Vorlage der Stadt Speyer

Vorlagen-Nr.: 1071/2013

Betreff: Bebauungsplan Nr. 19 D "Alte Ziegelei" (Erlus-Gelände)

Auswertung der Öffentlichkeitsbeteiligung gemäß § 3 Abs. 2 BauGB und der förmlichen Beteiligung der Behörden und Träger öffentlicher Belange gemäß § 4 Abs. 2 BauGB sowie

Überplanung der Grundstücke 4371/34 und 4371/55 (WA 8, Speyerer Bauträger)

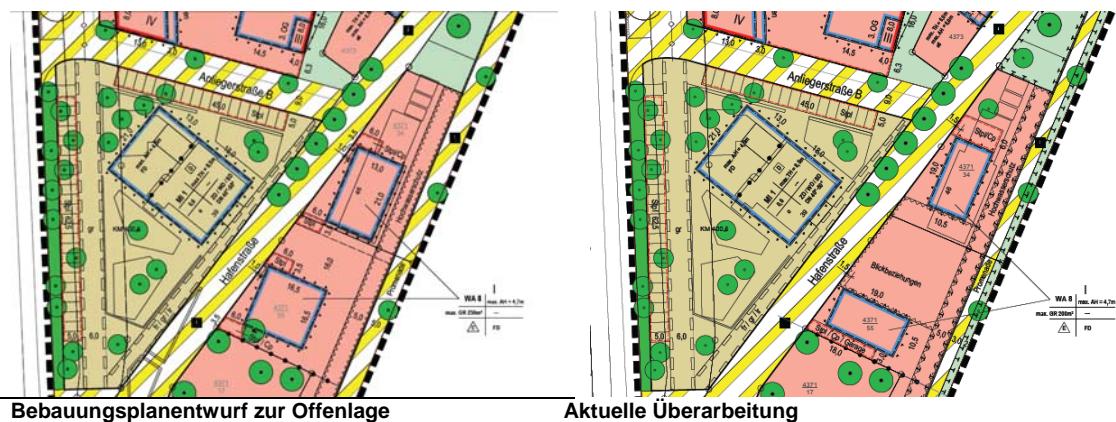
Durch die geplante Bebauung, die im Widerspruch zum Wettbewerbsplan stünde, entsteht eine nicht zugängliche Barriere, womit die Blick- und Fußgängerbeziehung durchtrennt werden würde. Der Zugang von der Stadt über die Hafenstraße zum Rhein wird erschwert, es verbleibt nur eine „schmalen Passage“. Die „Öffnung und Verbindung zwischen Stadt und Rhein wird erheblich gestört“.

In der Summe wird die Bebauung mit zwei Häusern, auch wenn sie nur I-geschossig sind, als störend angesehen. Auch eine unmittelbar angrenzende Nachbarin spricht sich gegen die Umplanung aus.

- Reduzierung der Grundfläche**
Die Grundflächen der zwei Einfamilienhäuser in WA 8 werden jeweils von 250 m² auf 200 m² reduziert.
- Freihalten der Sichtachse**
Die Baufenster werden außerdem jeweils nach Norden und bzw. Süden verschoben, und so auf dem Grundstück angeordnet, dass zwischen den Gebäuden die Sichtachse zur Villa frei bleibt (Abstand mehr als 25 m). Hier soll zukünftig auch keine höhere Bepflanzung stattfinden (max. 1,60 m). Ebenso wird die Höhe der Einfriedung

reglementiert (80 cm zur Hafenstraße, sonst 1,60 m). Die Garagen und Carports werden ebenfalls nach Norden und nach Süden aus der Sichtachse hinaus verlegt.

Den Anregungen der Bürger wird in vielen Punkten gefolgt. Es erfolgt eine deutliche Umplanung für den Bereich der Flurstücke 4371/34 und 4371/55

- Die Grundflächen der beiden geplanten Einfamilienhäuser werden um jeweils 50 qm reduziert (von je 250 qm auf 200 qm).
- Die Stellung und Ausrichtung der Gebäude auf dem Baugrundstück wird so verändert, dass eine große zusammenhängende Grünfläche / Gartenfläche vor der Villa entsteht und der Blick auf diese nicht durch Gebäude beeinträchtigt wird. Der Abstand zwischen den Gebäuden beträgt mehr als 25 m.
